Stadt Mannheim
Fachbereich Baurecht, Bauverwaltung und Denkmalschutz

Datum
22.1.2024

RPK17-3826-10 Umbau/Erweiterung Bahnhof Käfertal OEG

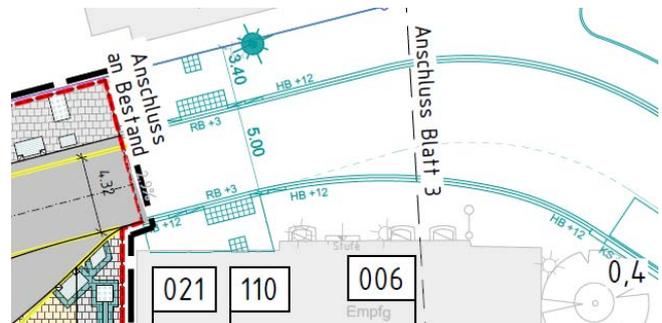
Der ADFC hält eine Fahrbahnbreite von 5,00 m (4,32 m + x) für zu gering, um im Kurvenbereich den Begegnungsverkehr von Fahrrad und Bus sicher zu ermöglichen – vor allem, wenn der Bus vom nördlichen Halteplatz abfährt.

Zur Bereitstellung der benötigten Fläche schlägt der ADFC im Plangebiet und im Bestand eine Reduzierung der Gehwegbreite von 3,40 m auf die allgemein vorhandene Breite von 2,50 m vor.
